上海市普陀区石泉社区W060401单元A03、A05B街坊， 槎浦物流基地PTP0-0001单元5、8街坊 控制性详细规划局部调整（公众参与草案）

组织编制单位：上海市普陀区人民政府、上海市规划和自然资源局
规划编制单位：上海市上规院城市规划设计有限公司

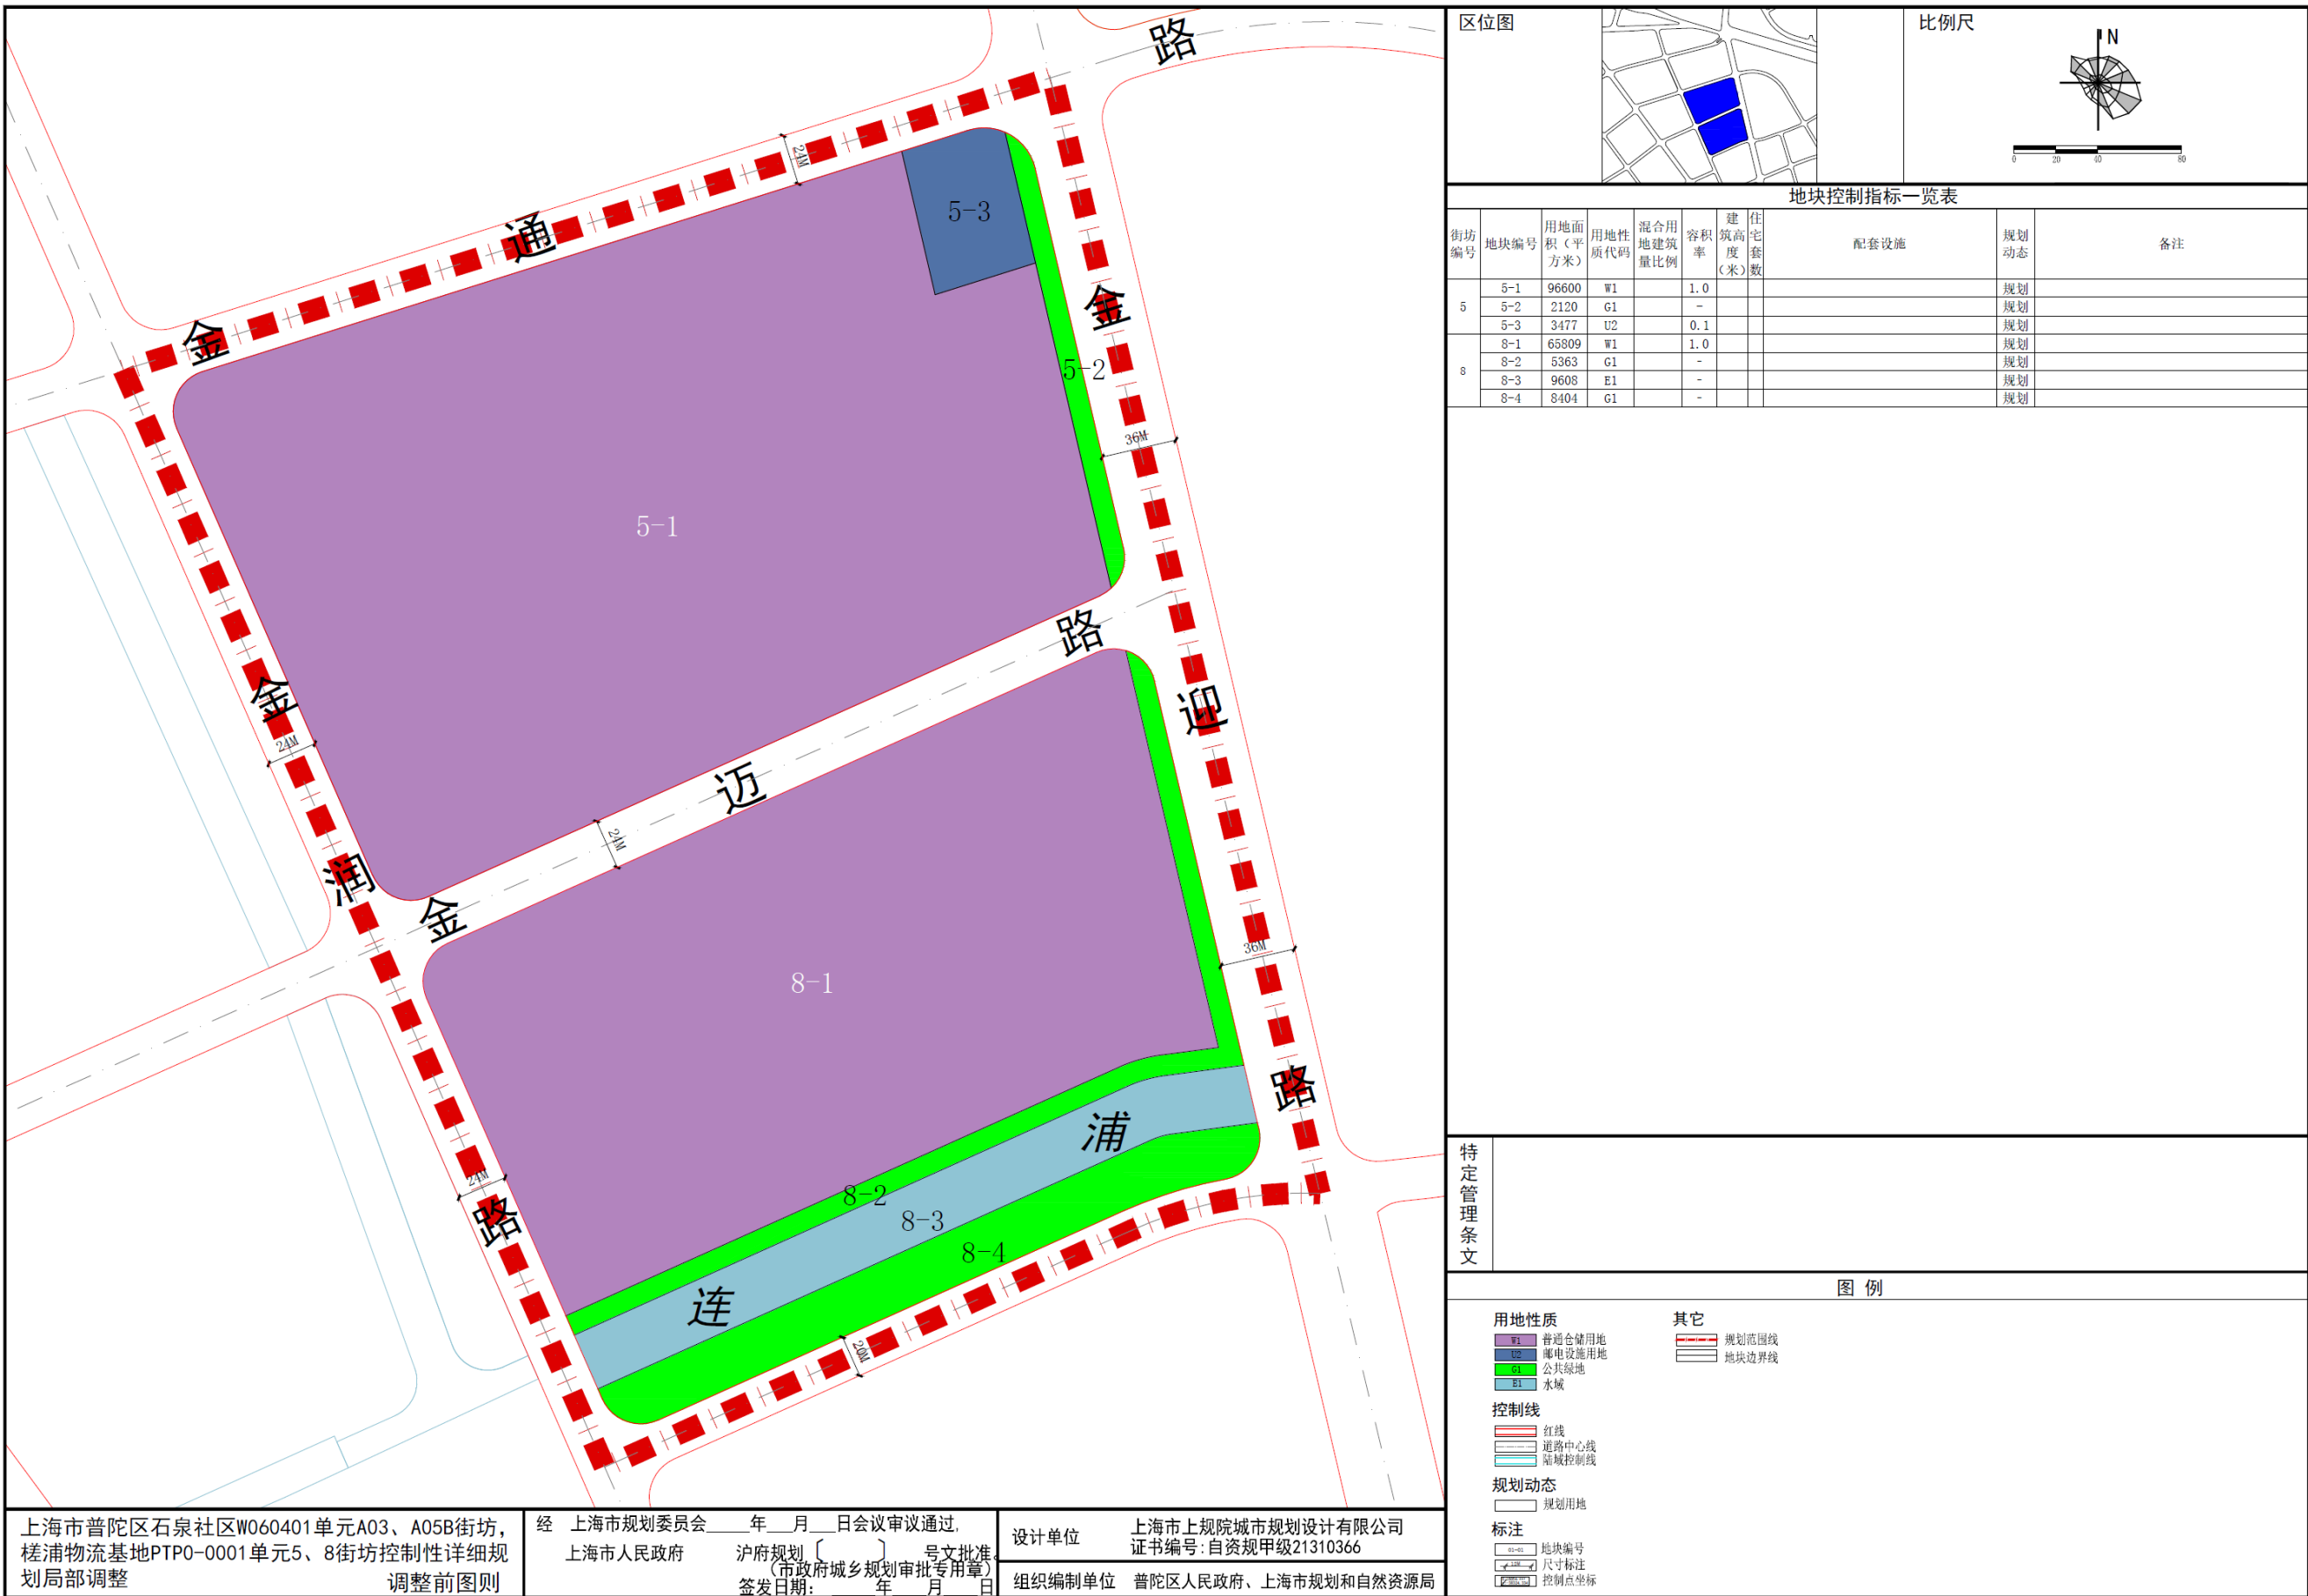
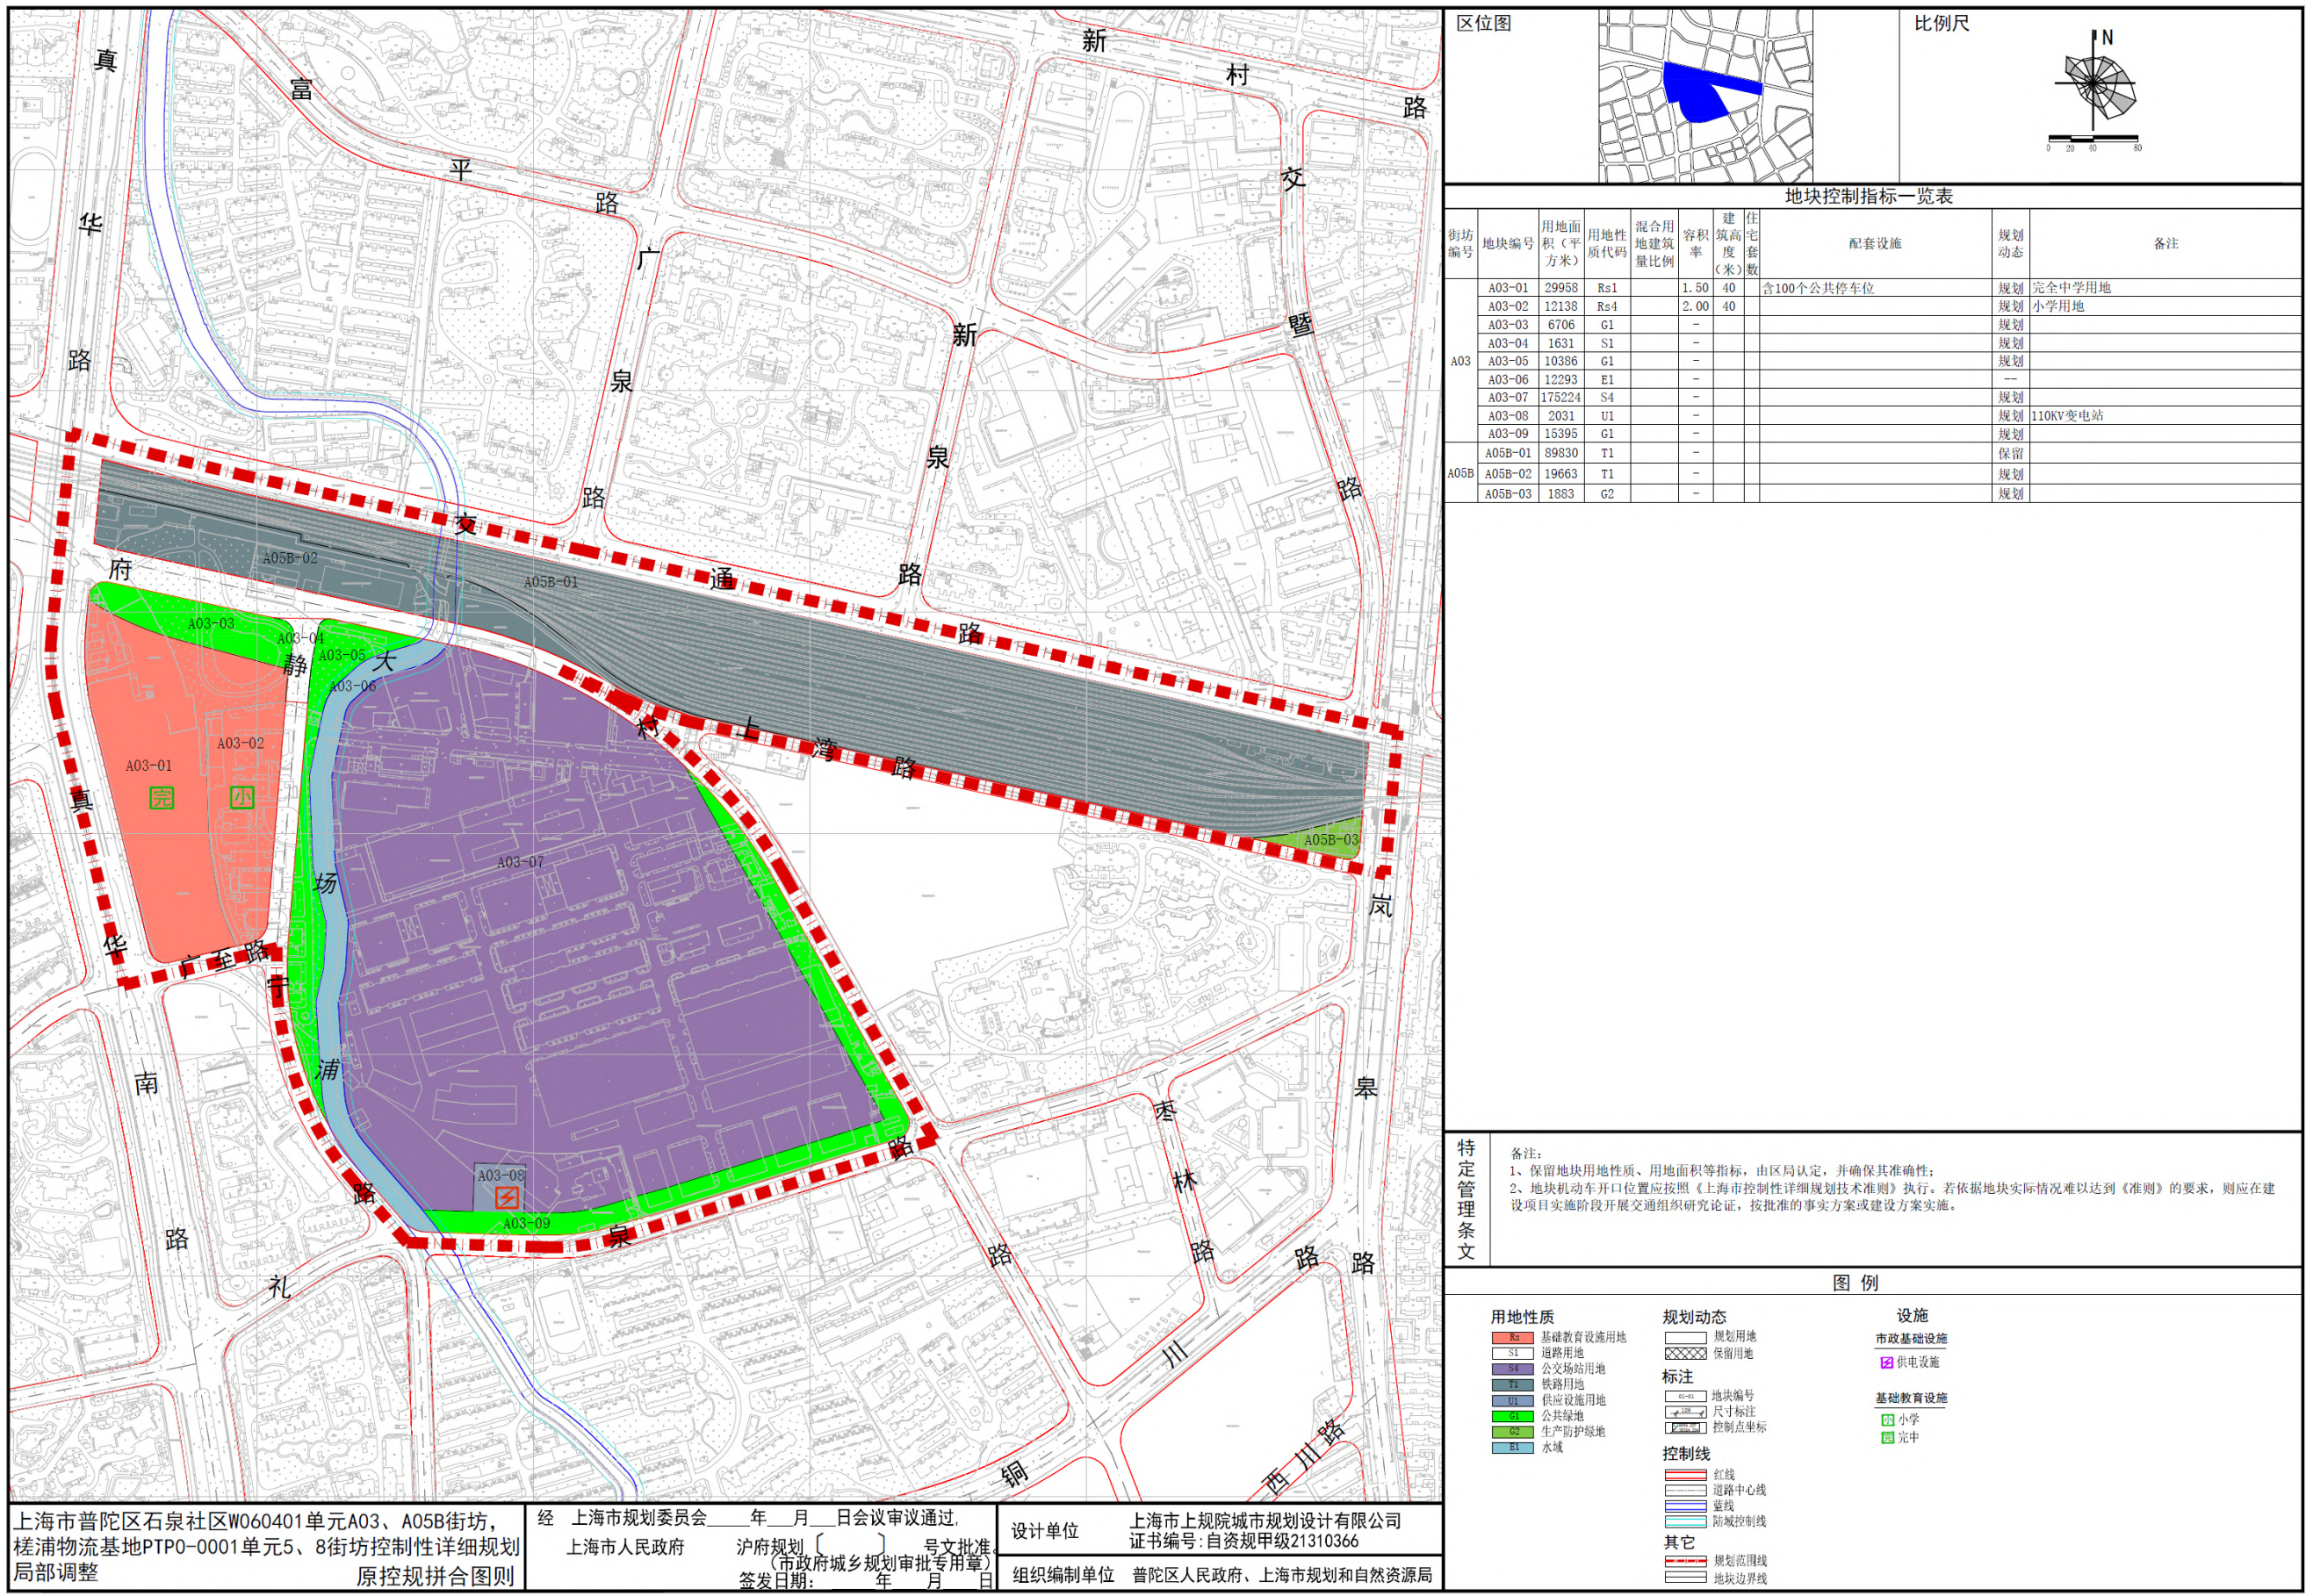
1、道路交通

- 将规划府村路（真华南路—礼泉路段）道路红线宽度调整为24米。
- 规划静宁路道路红线向北延伸至府村路，并新增三条规划市政道路，将原A03街坊划分为A03A、A03B、A03C、A03D、A03五个街坊。
- 落实单元规划，在PTP0-0001单元5、8街坊增加一条规划支路。

2、土地使用及指标控制

（1）原A03街坊调整后共包含五个街坊，其中：

A03A街坊中，A03A-04地块规划用地性质为公交场站用地（S4）；A03A-05地块规划用地性质为四类住宅组团用地（Rr4），容积率3.0，建筑高度70米；A03A-07地块规划用地性质为四类住宅组团与社区级公共服务设施混合用地（Rr4Rc），设置不少于3500平方米的社区级公共服务设施，容积率3.0，建筑高度70米；A03A-08地块规划用地性质为供应设施用地（U1），设置一处110KV变电站。

A03B街坊中，A03B-04、A03B-05地块规划用地性质为三类住宅组团用地（Rr3），容积率2.5，建筑高度100米。

A03C街坊中，A03C-01、A03C-04地块规划用地性质为三类住宅组团用地（Rr3），容积率1.77，建筑高度65米；A03C-03地块规划用地性质为公交场站用地（S4）。

A03D街坊中，A03D-01地块规划用地性质为三类住宅组团用地（Rr3），容积率2.5，建筑高度100米；A03D-03地块规划用地性质为商业服务业用地（C2），包含不少于1500平方米的室内菜场，容积率1.95，建筑高度60米。

A03街坊中，原A03-03地块拆分为A03-04、A03-05两个地块，其中A03-04地块规划用地性质由公共绿地（G1）调整为其他交通设施用地（S9），设置一处加油站；A03-05地块为公共绿地（G1）。

（2）原5街坊调整后共包含5A、5B两个街坊。其中5A-01、5B-01地块规划用地性质由普通仓储用地（W1）调整为城市发展备用地（X），5B-03地块为邮电设施用地（U2），5B-02地块为公共绿地（G1）。

（3）原8街坊调整后共包含8F、8B两个街坊。其中8F-1地块规划用地性质由普通仓储用地（W1）调整为城市发展备用地（X），8B-01、8B-02地块规划用地性质调整为基础教育设施用地（Rs）。
